カンボジア国  
プノンペン - バベット高規格幹線道路整備事業  
(協力準備調査 (有償))  
ドラフトファイナルレポート

カンボジア国プノンペン - バベット高規格幹線道路整備事業  
(協力準備調査(有償))  
ドラフトファイナルレポートワーキンググループの論点

カンボジア国プノンペン-バベット高規格幹線道路整備事業  
(協力準備調査(有償))  
ドラフトファイナルレポート

NO.	該当ページ	事前質問 (質)・コメント (コ)	委員名	回答
				<p>transportation, respectively while the national average are \$ 30.00 and \$ 2.38 respectively.]</p>  <p>【Table 13.2-18 の差替え図】</p>

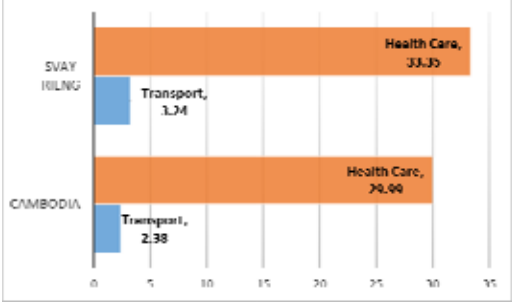
18.	DFR 13-13	Table13.2-18 の Health Expense は Svay Rieng の数字か?文中では交通費は\$3.8 とあるが。(質)	織田委員	失礼しました。Table 13.2-18 の中の右側の図が誤っていました。また本文中の数字も間違っておりましたので、図を下に示す正しいものに入れ替えると共に、本文中の数字を下記のように修正します。  「Health status of the province is above the national average in the light of the maternal and child mortality according to the sources. As for the cost to acquire health care, residents of the province pay \$ 33.3 and \$ 3.2 to health care and
